Modulo per la presentazione delle osservazioni per i piani/programmi/progetti sottoposti a procedimenti di valutazione ambientale di competenza statale

ID: Codice procedura (ID_VIP/ID_MATTM): 12691

“Progetto di un impianto eolico denominato “Pitigliano” ubicato nei comuni di Pitigliano (GR) e Sorano (GR) costituito da 20 (venti) aerogeneratori di potenza nominale 7,0 MW per un totale di 140,0 MW con relative opere connesse ed infrastrutture indispensabili”

TESTO DELLE OSSERVAZIONI

Immagine 3. Cumulo di una parte di impianti eolici, fotovoltaici e geotermici industriali in progettazione ed esistenti intorno all’eolico industriale “Pitigliano”.

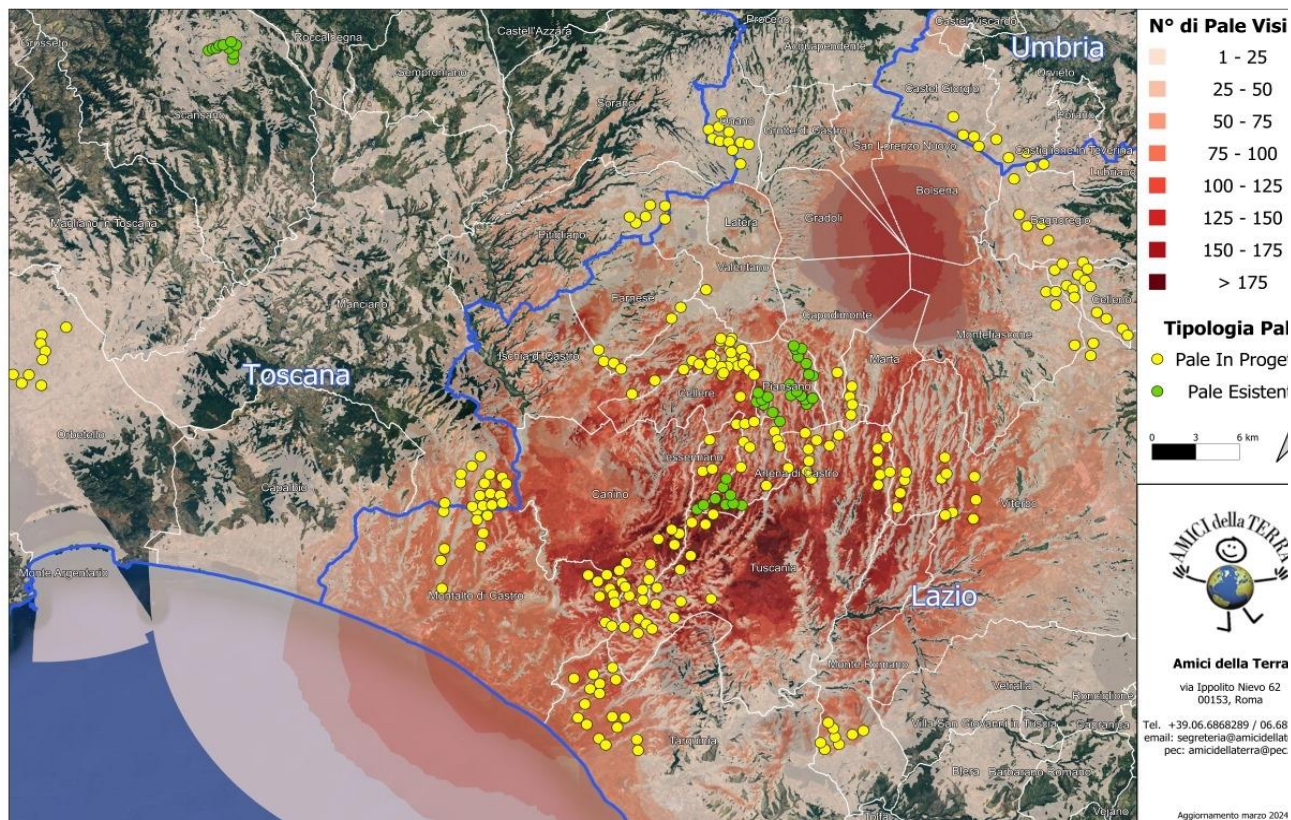
Beni Culturali “*Ambito paesaggistico, geologico e geomorfologico dell’orlo della caldera di Latera ...*” Non vengono nemmeno citati gli impianti eolici in progetto al MASE, il “Rempillo” (6 aerogeneratori) e un altro in verifica amministrativa di 14 aerogeneratori e 72, 6 MW. Ad oggi nei territori di Pitigliano, Sorano e in quello limitrofo potenzialmente potrebbero essere insediati 40 aerogeneratori alti 200 metri e larghi 170. Ma la proponente non cita neanche altri impianti che creerebbero il cumulo e quindi maggiore impatto. Infatti, sul territorio della “Città del Tufo” (Sorano e Pitigliano) impatterebbero anche l’impianto eolico “Montarzo” di Onano con 13 aerogeneratori con le dimensioni ricordate, l’altro eolico industriale nel territorio di Valentano con sette aerogeneratori (stesse dimensioni), gli impianti di Farnese con un minieolico di 3 Torri alte 60 metri già installate in località Poggio del Crognolo e l’impianto eolico industriale “Vallerosa” (7 aerogeneratori alti 200 metri e larghi 158 metri) in procedura VIA presso la Regione Lazio. Inoltre, altri impianti del minieolico già presenti a Valentano, Cellere e Piansano e due progetti eolici industriali con le stesse dimensioni (200 m x 170 m) nel Comune di Ischia di Castro. La valutazione del cumulo non prende neanche in considerazione gli impianti industriali di fotovoltaico e agrivoltaico in progetto a Farnese, Valentano, Ischia di Castro, Cellere. L’impianto geotermico in procedura Via al MASE, progettato nella Caldera di Latera. Quindi è stata effettuata una valutazione del potenziale impatto cumulativo non veritiera a dispetto di quanto affermato dalla proponente che sostiene di aver preso in considerazione uno spazio di 10 km intorno al suo impianto per gli impatti che si creerebbero.

Nella Parte IV delle Linee guida citate al punto 16.1, nello stabilire i requisiti per la valutazione positiva dei progetti nel procedimento di VIA si parla di individuazione delle aree idonee per l’insediamento degli impianti tenendo conto di aree degradate da attività antropiche pregresse o in atto (brownfield) tra cui siti industriali, cave, discariche, siti contaminati. Stessa raccomandazione viene ribadita anche nell’art.20 del D.Lgs n. 199/2021. Ma appare inascoltata dalla proponente. Infatti, insiste molto nel dire che il suo impianto industriale è compatibile con il territorio nonostante le numerose incompatibilità paesaggistiche, culturali, economiche e naturalistiche che esso incontra.

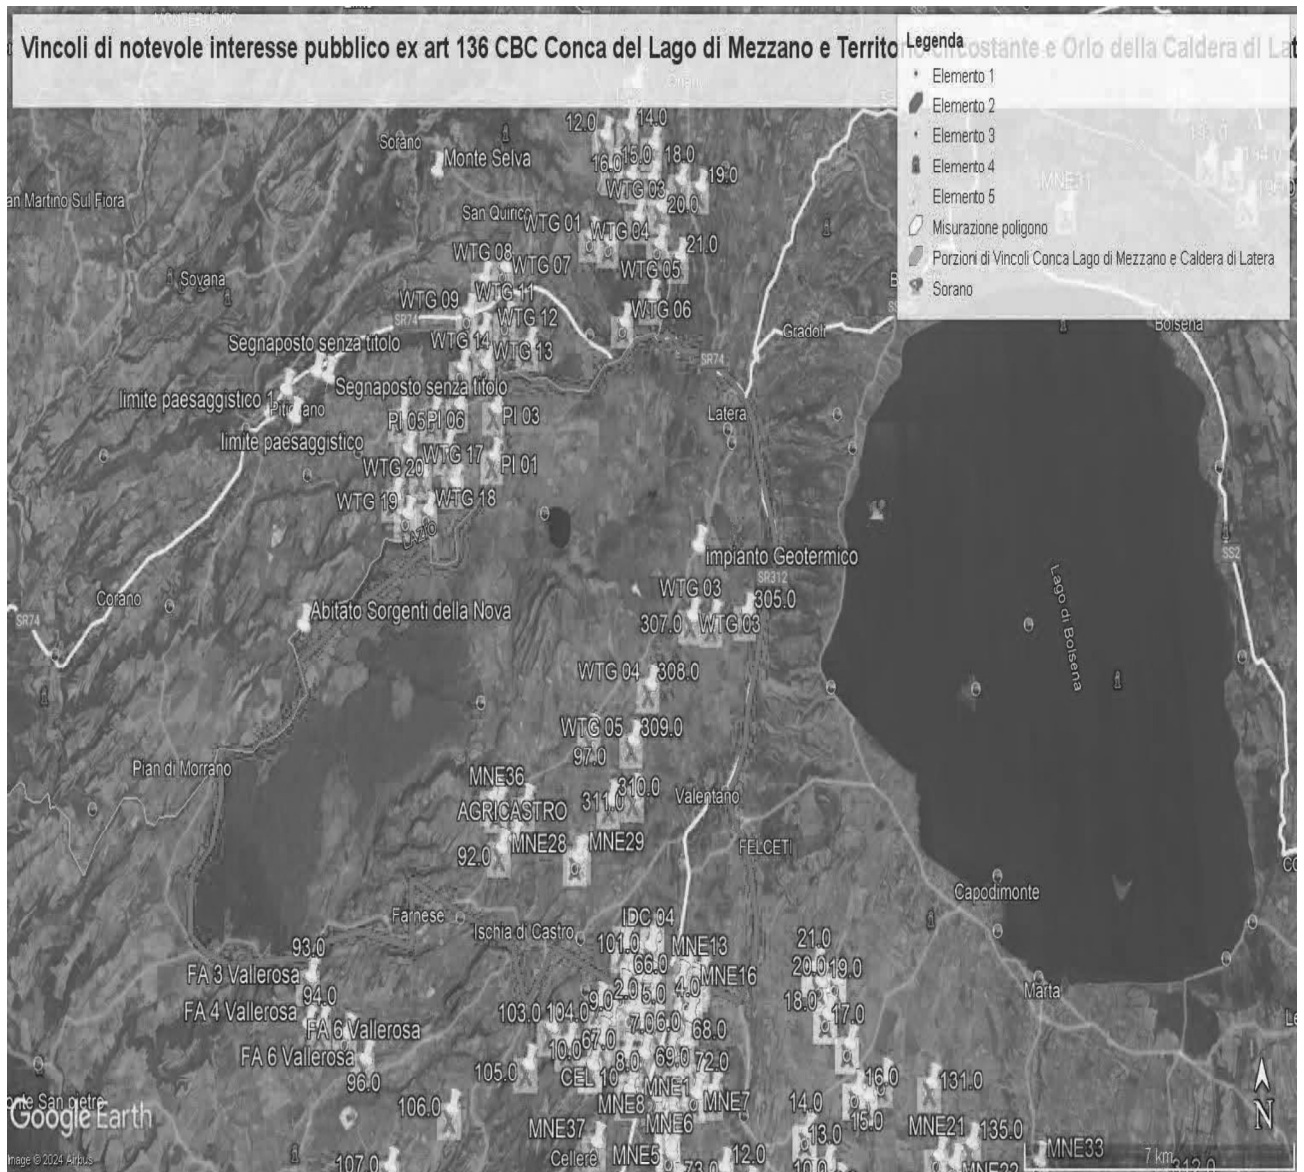
Come è illustrato nell'immagine si ribadisce che l'impianto industriale "Pitigliano" ricade completamente all'interno delle fasce di rispetto dei due vincoli di notevole

interesse pubblico e lambisce quelle di un terzo vincolo e quindi come affermato dal Consiglio di Stato nelle sentenze citate, l'impianto è insediato in area non idonea ai sensi dell'art. 20 comma 8 lettera c quater del D.Lgs. n. 199/2021 e ss.mm.ii al contrario di quanto sostiene la proponente.

IMMAGINE n. 2 Impianto eolico industriale “Pitigliano” e distanze aerogeneratori dai Vincoli della Conca del Lago di Mezzano...

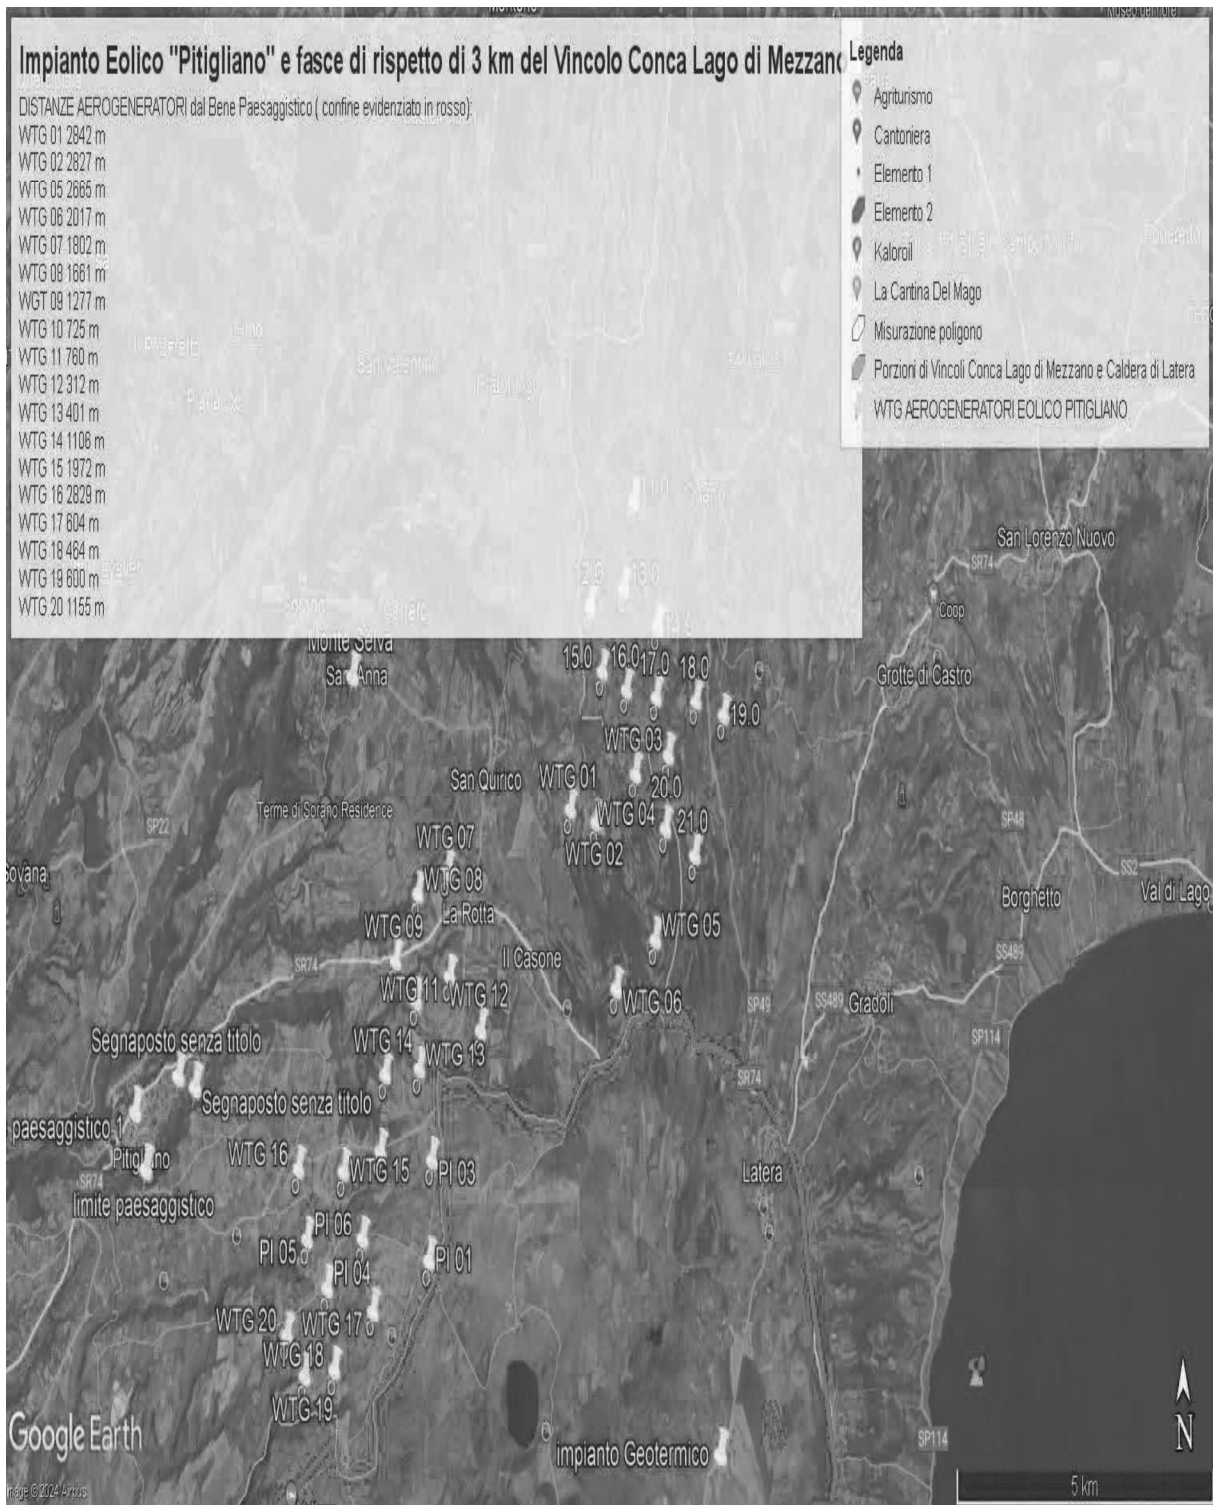
Al contrario si evidenzia che l'impianto eolico industriale citato non solo ricadrebbe con tutti e 20 gli aerogeneratori all'interno delle fasce di rispetto di 3 km di due vincoli paesaggistici di notevole interesse pubblico esistenti nella Regione Lazio e con una parte di essi nel vincolo paesaggistico del Centro abitato di Sorano (GR) quindi in aree non idonee all'installazione di impianti di energia rinnovabile. Addirittura, alcuni aerogeneratori sarebbero ubicati a poche centinaia di metri dai perimetri dei due vincoli paesaggistici laziali ex art 136 del CBC.

IMMAGINE n 5. Mappa eolici elaborata dall'Associazione Amici della Terra. La mappa evidenzia il cumulo degli impianti tra Lazio e Toscana.

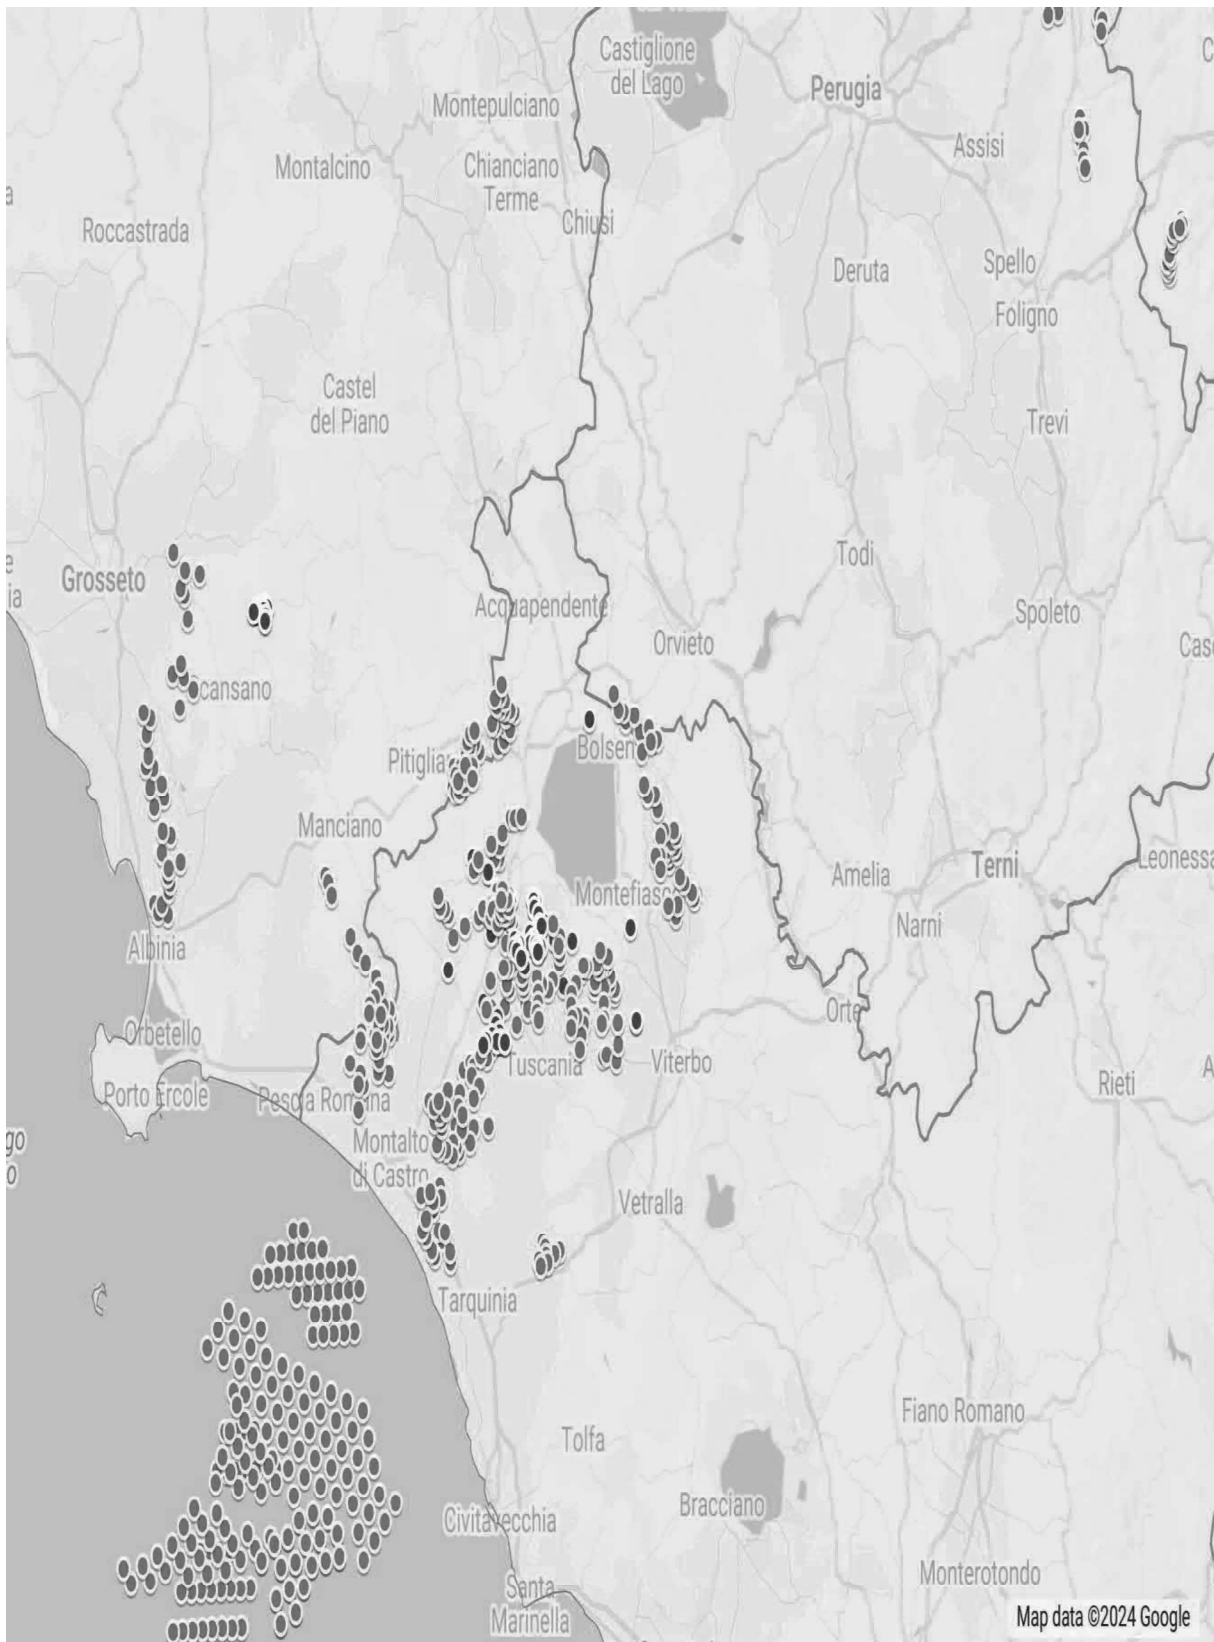
Riguardo al cumulo degli impianti FER, le mappe prodotte dalla proponente riguardano, come già evidenziato, soltanto una parte molto piccola degli impianti FER dell'area intermedia e vasta e in particolare di quelli eolici che contribuiscono a creare un notevole cumulo e la saturazione del territorio tosco laziale. Riguardo al cumulo dei soli impianti eolici si riporta la mappa dell'intervisibilità degli impianti eolici elaborata dall'Associazione nazionale “Amici della Terra”.

Se agli impianti eolici rappresentati qui sopra che non comprendono sia l'impianto eolico Pitigliano e le altre 14 pale del progetto eolico in verifica amministrativa sempre nel territorio di Pitigliano si aggiungono i migliaia di ettari (7000 fin'ora) di territorio occupato dagli impianti fotovoltaici e agrivoltaici e dalle altre tipologie appare chiaro il numero spropositato degli impianti FER nella bassa toscana e nella Tuscia.
